Referencia: Expediente No. NC2021/0000915

Asunto: Solicitud de patente para: “: TAPONES TERMINALES CORRUGADOS
CON REFUERZOS PARA CÁMARAS PLUVIALES”

Solicitante: ADVANCED DRAINAGE SYSTEMS, INC.

RESPUESTA A SEGUNDO EXAMEN DE PATENTABILIDAD

Fig. 10 de D1

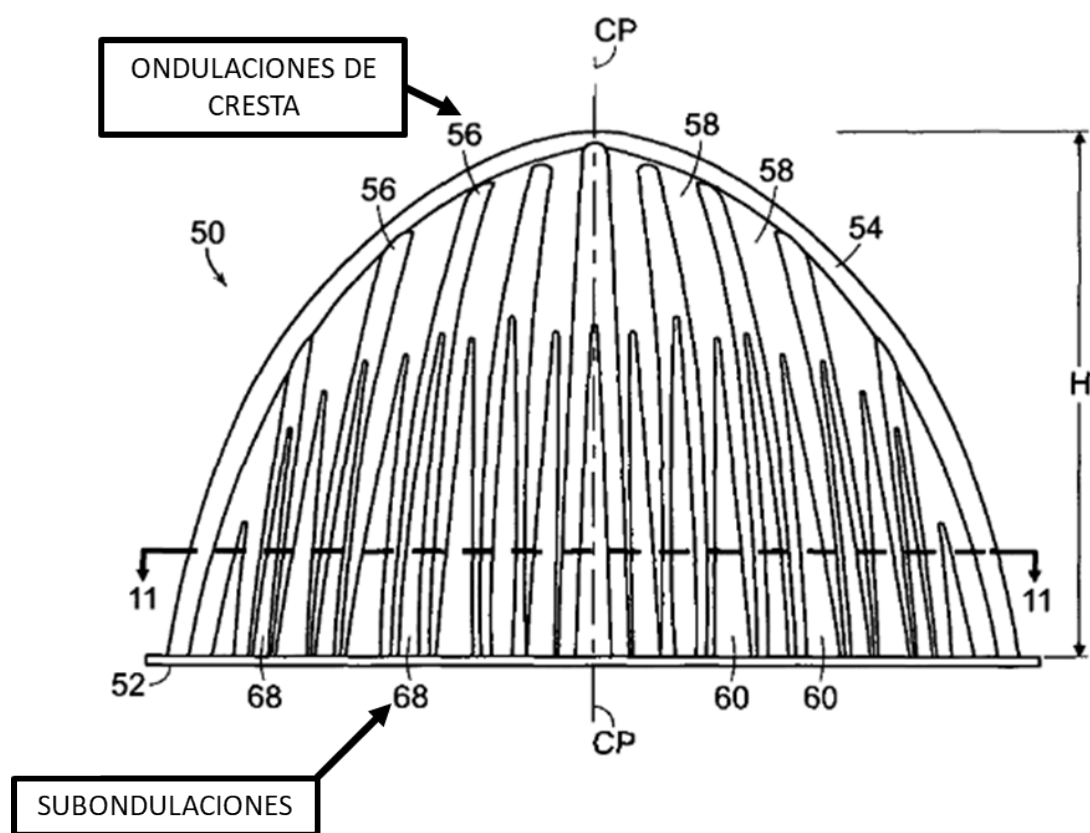
Aunque la Examinadora en su análisis afirma que D1 ya revela los refuerzos de valles (800), dispuestos en un eje central de los valles (110,120), citando D1 y refiriéndose a “*Las ondulaciones de cresta 56 tienen subondulaciones 68 correspondientes*” (Párr. [0084] de D1), dichas subondulaciones 68 de D1 se encuentran sobre las crestas 56, tal como se puede observar en la figura 10 de D1.

Por lo anterior, las subondulaciones 68 de D1 no son comparables con los refuerzos de valle (800) de la presente solicitud.

Fig. 1D de la presente solicitud

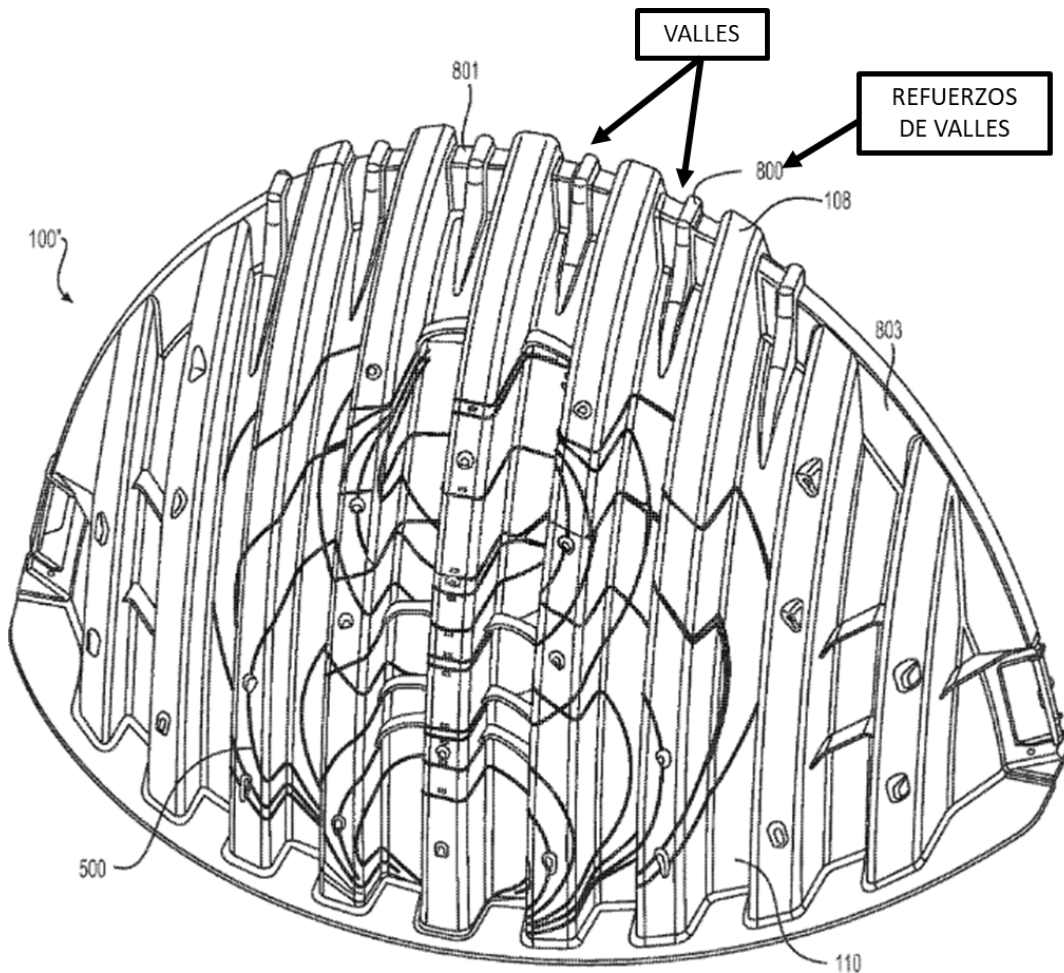
Por el contrario, los refuerzos de valles (800) de la presente invención se encuentran en los valles (110, 120), como se puede observar en la Fig. 1D de la presente solicitud.

Fig. 4 de D3

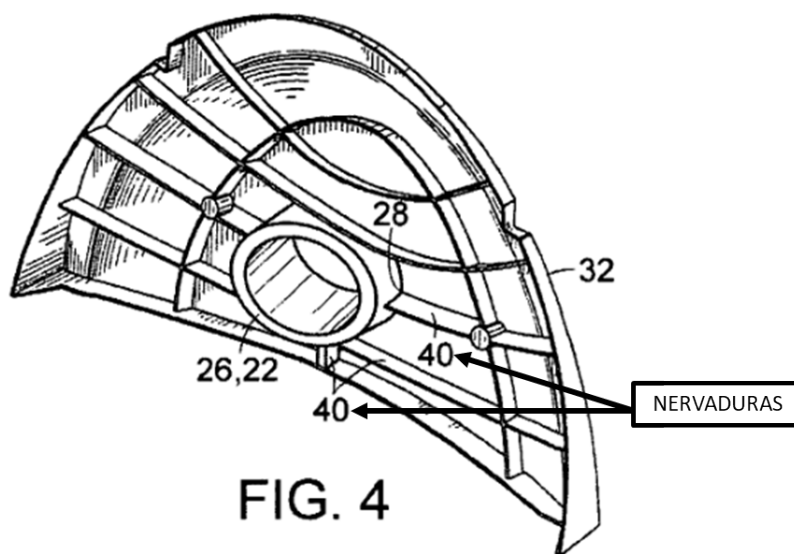
Aunque la Examinadora en su análisis afirma que D3 ya revela una o más costillas (130, 132, 134, 136, 138, 140, 142, 144, 160, 162, 164, 166, 168, 170, 172, 174, 176, 178, 180 and y 182) dispuestas en uno o más valles (110, 120), citando D3 y refiriéndose a “*Nervaduras internas 40, las cuales proporcionan resistencia superior*” (Col 3, líneas 46 y 47, Fig. 4 de D1), dichas nervaduras 40 de D3 son internas, tal como se puede observar en la figura 4 de D3.

Fig. 1A de la presente invención

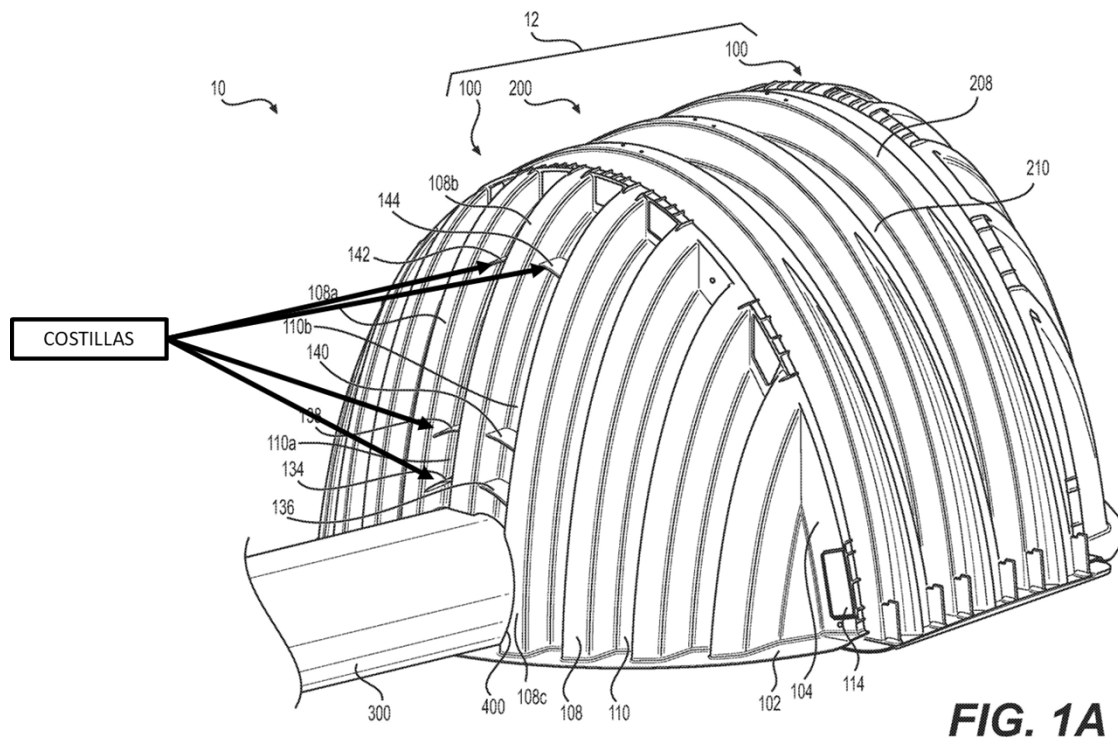
Por el contrario, la una o más costillas (130, 132, 134, 136, 138, 140, 142, 144, 160, 162,

164, 166, 168, 170, 172, 174, 176, 178, 180 and y 182) de la presente invención se encuentran en los valles (110, 120), en la parte exterior de la tapa, como se puede observar en la Fig. 1A de la presente solicitud.
